TRANS/WP.29/2003/33
4 avril 2003

PROPOSITION DE PROJET DE COMPLÉMENT 2 AU RÈGLEMENT No 99

(Sources lumineuses à décharge)

Transmis par le Groupe de travail de l'éclairage et de la signalisation lumineuse (GRE)

DISPOSITIF OPTIQUE POUR MESURER LA POSITION ET LA FORME
DE L'ARC ET CELLE DES ÉLECTRODES 1/

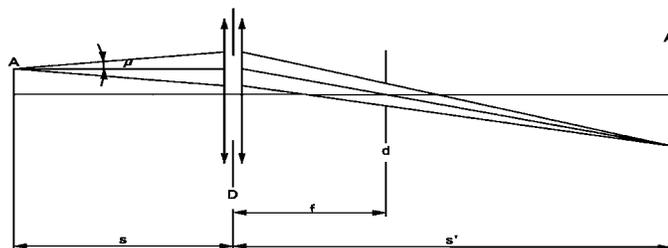
Annexe 5, modifier comme suit :

La source lumineuse à décharge doit être placée comme indiqué :

- Sur les figures 1 ou 2 des feuilles DxR/1 ou DxS/1;
- Sur les figures 3 ou 4 des feuilles DxR/2 ou DxS/2.

Un système optique doit projeter sur un écran une image réelle A' de l'arc A à un grossissement qui sera de préférence $M = s'/s = 20$. Le système optique doit être aplanétique et achromatique. Un diaphragme d, situé dans la distance focale f du système optique, assurera une projection de l'arc selon les directions quasiment parallèles au point d'observation. Pour que l'angle de la demi-divergence ne dépasse pas $\mu = 0,5^\circ$, le diamètre du diaphragme ne doit pas dépasser $d = 2f \tan(\mu)$ compte tenu de la focale du système optique. Le diamètre utile du système optique ne doit pas dépasser $D = (1 + 1/M) d + c + (b1 + b2)/2$. (c, b1 et b2 sont indiqués sur les feuilles pertinentes DxS/5 ou DxR/5.)

Une échelle placée sur l'écran permettra de mesurer la position des électrodes. L'étalonnage du dispositif peut être réalisé avec profit à l'aide d'un autre projecteur distinct émettant un faisceau parallèle en liaison avec un calibre dont l'ombre est projetée sur l'écran. Le calibre fera apparaître l'axe de référence et le plan parallèle au plan de référence à une distance "e" (en mm) par rapport à lui ($e = 27,1$ pour D1R, D1S, D2R, D2S, D3R, D3S, D4R et D4S).

Un récepteur, monté dans le plan d'écran, doit pouvoir se déplacer verticalement sur une ligne correspondant au plan, à une distance "e" du plan de référence de la source lumineuse à décharge.

Le récepteur doit avoir la sensibilité spectrale relative de l'œil humain, sa taille ne dépassant pas 0,2 M mm horizontalement et 0,025 M mm verticalement (M = grossissement). L'amplitude du mouvement mesurable permettra d'effectuer les mesures requises de la courbure r et de la diffusion s de l'arc.
